工程指示 / 要求簡箋(E.I.)

工程指示編號：EI / 0087 / 19

工程名稱：觀塘裕民坊

工程項目：幕牆 - 鋁料 (企, 橫料) 後做位(大貨)

整幅 150w
 D-2

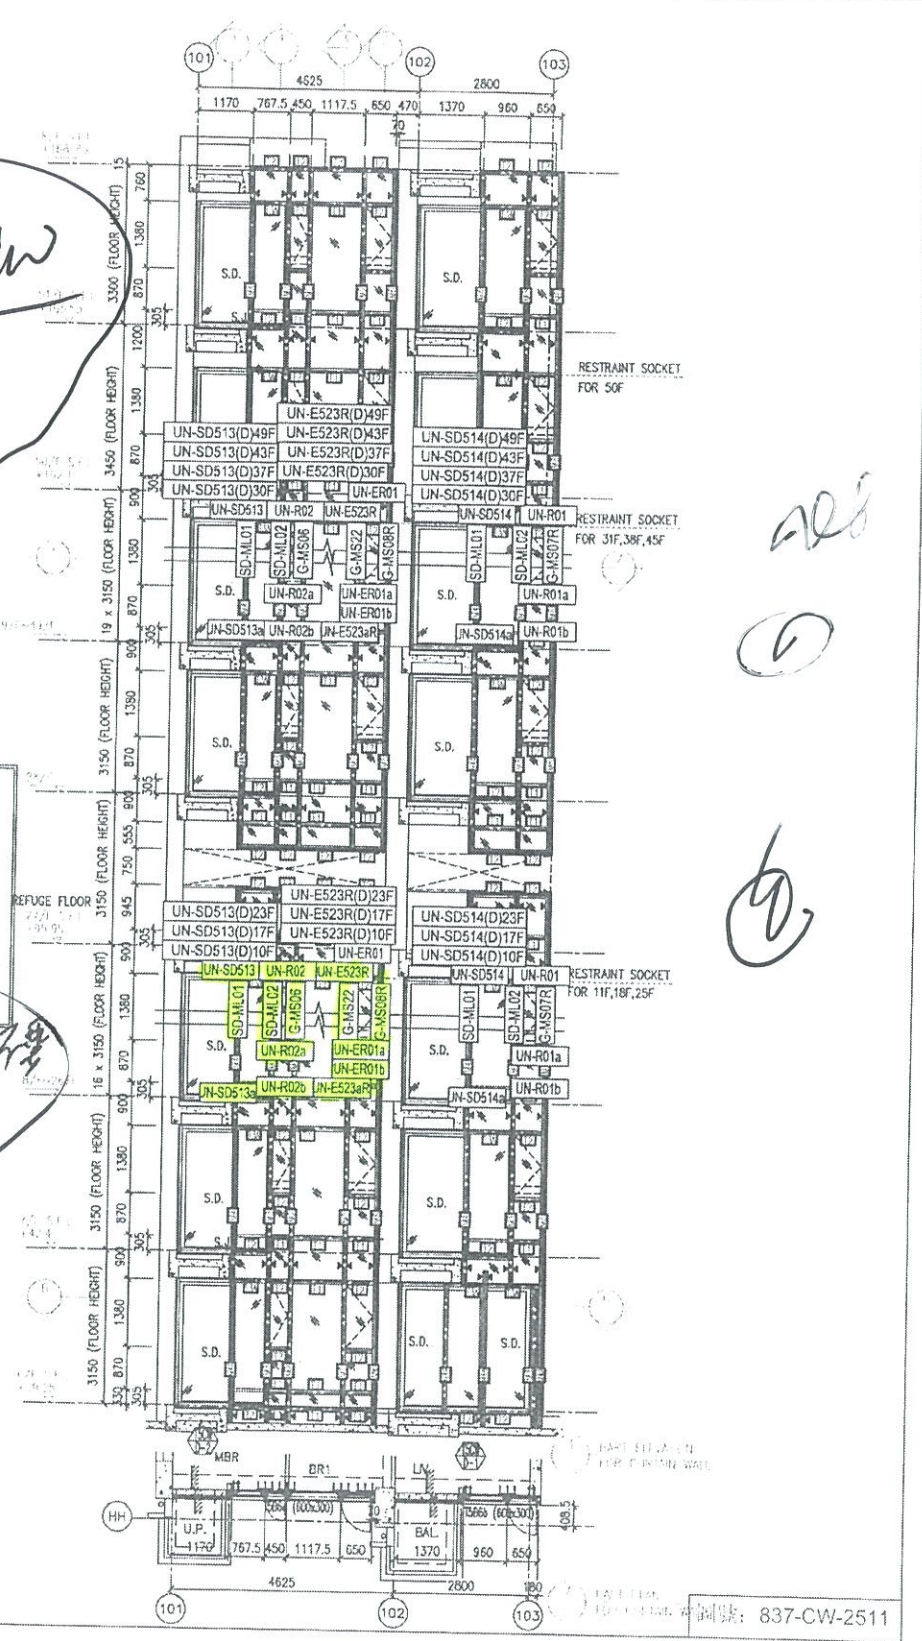
由於地盤現場各座有開土機或工人籠會阻礙幕牆企橫料安裝，出現後做位置
- E 被更正了 T5CW-D-2 和 T5CW-E-1 (能生產，但不用出貨到地盤，直至地盤通知)
謝謝!

150w
 D-2
 能生層但不得
 送地盤

- 企: ~~G-MS06~~
 G-MS22
 G-MS08R
 橫: ~~UN-R02~~
 UN-R01a
 UN-R02b
 UN-E523R
 UN-E523aR
 UN-ER01a
 UN-ER01b

T5CW
E-1

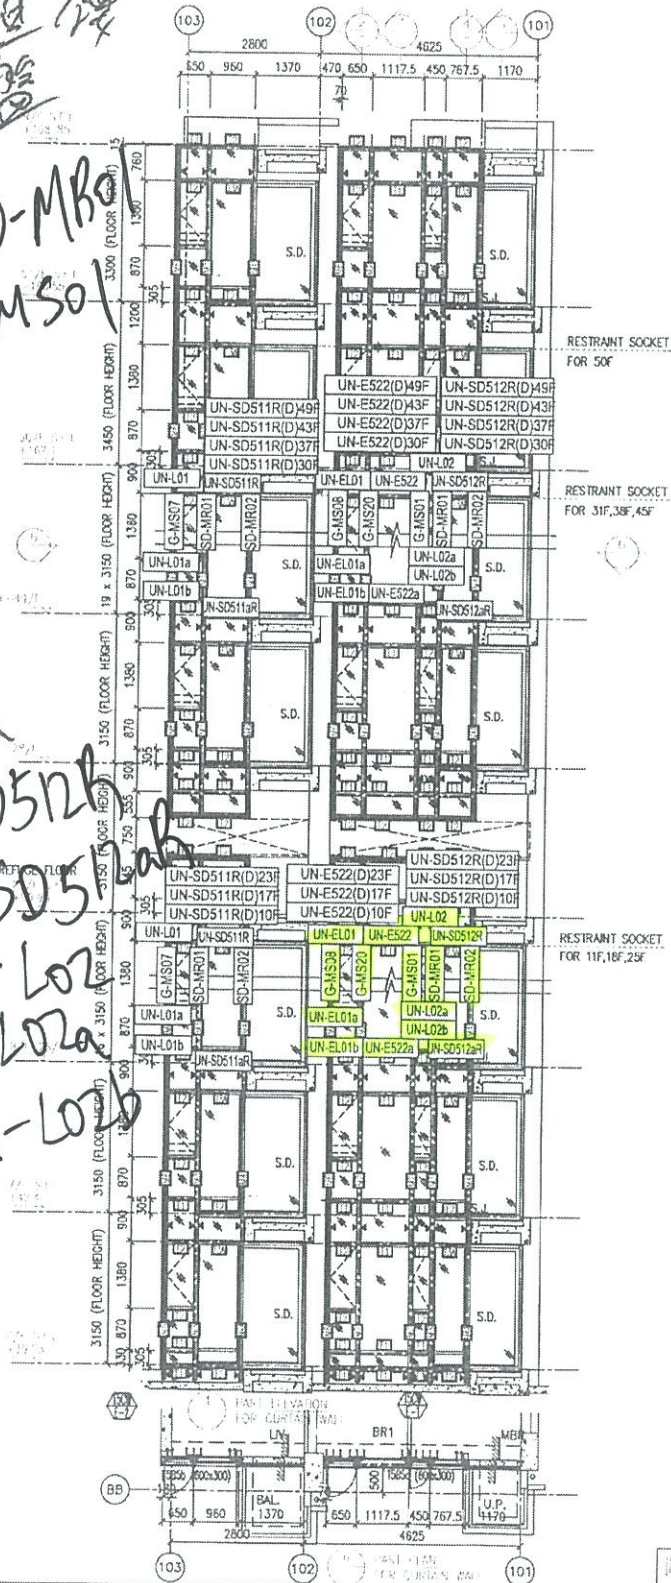
能生產,但發
送地盤

企: G-MS08, SD-MR01
G-MS20, G-MS01
SD-MR02

樑: UN-EL01
UN-EL0a
UN-EL0b
UN-E522
UN-E522a
